Informationsveranstaltung für Anwohner/innen und Eigentümer/innen zum Projekt „Ertüchtigung Cranzer und Neuenfelder Hauptdeich“

am 01.10.2020, 19:00 Uhr bis 21:30 Uhr, in Bundt's Gartenrestaurant, Hamburg-Neuenfelde

Kurzprotokoll

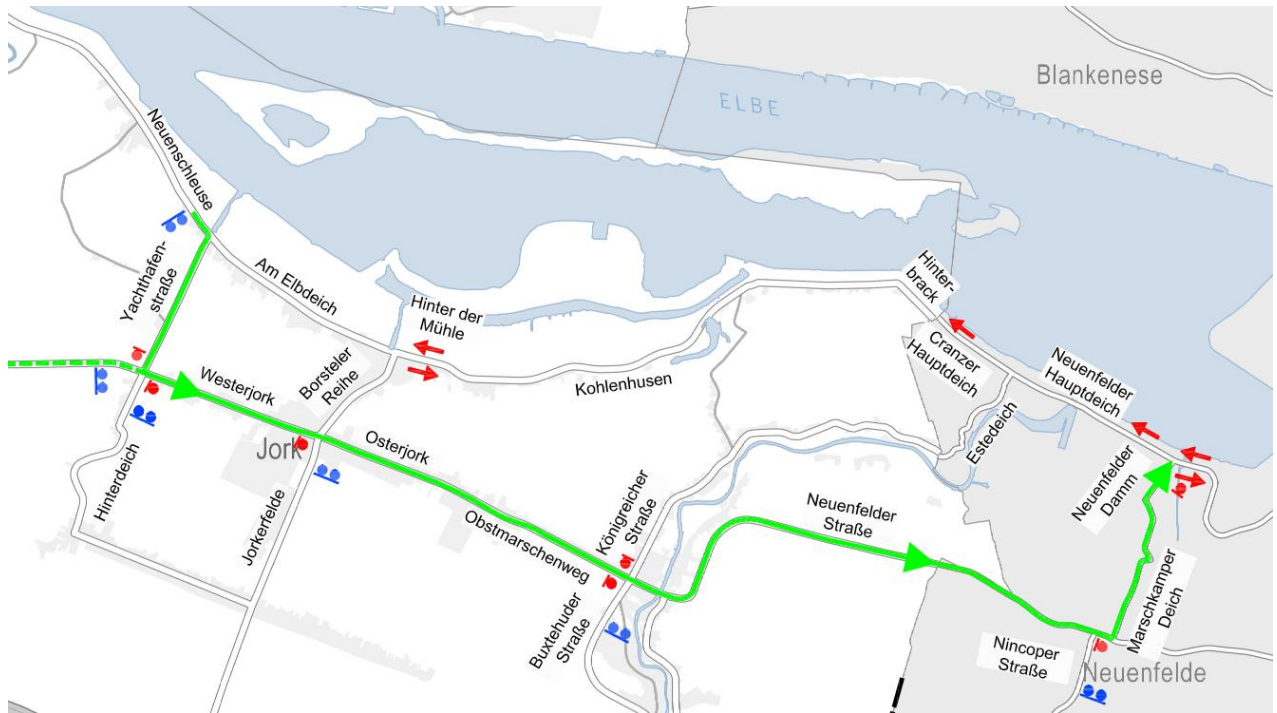
- Warum kann an der Kreuzung Neuenfelder Hauptdeich/Neuenfelder Damm auf einen Kreisverkehr verzichtet werden und an der Kreuzung Cranzer Hauptdeich/Estedeich nicht?

- Durch Verkehrsauswertungen konnte nachgewiesen werden, dass der Knotenpunkt Cranzer Hauptdeich/Estedeich auch ohne verkehrsregelndes Element (Lichtsignalanlage oder Kreisverkehr) leistungsfähig ist. Jedoch weisen die Unfallberichte für den Cranzer Hauptdeich für diesen Bereich häufige Geschwindigkeitsübertretungen auf. Mit der Herstellung eines Kreisverkehrs kann die Durchfahrtsgeschwindigkeit erheblich reduziert werden; gleichzeitig werden Querungsmöglichkeiten für Fußgänger und Radfahrer geschaffen und die Abbiegebeziehung vom Estedeich in dem Cranzer Hauptdeich Richtung Niedersachsen verbessert.

Zur Reduzierung der Unfallhäufigkeit unter Beibehaltung der Leistungsfähigkeit sowie unter Berücksichtigung des Betriebs- und Wartungsaufwandes wurde ein Kreisverkehr als beste Lösung für diesen Bereich ermittelt.

Für den Knotenpunkt Neuenfelder Hauptdeich/Neuenfelder Damm hat die Leistungsfähigkeitsermittlung ergeben, dass ein „einfacher“ Kreisverkehr nicht leistungsfähig ist; ein Kreisverkehr mit Bypässen wäre erforderlich. Aufgrund der erheblichen Flächenbedarfe für eine solche Lösung wurde die vorgestellte Lösung eines Verkehrsknoten mit Lichtsignalanlage und zusätzlichem Fahrstreifen in Fahrtrichtung stadteinwärts entwickelt.
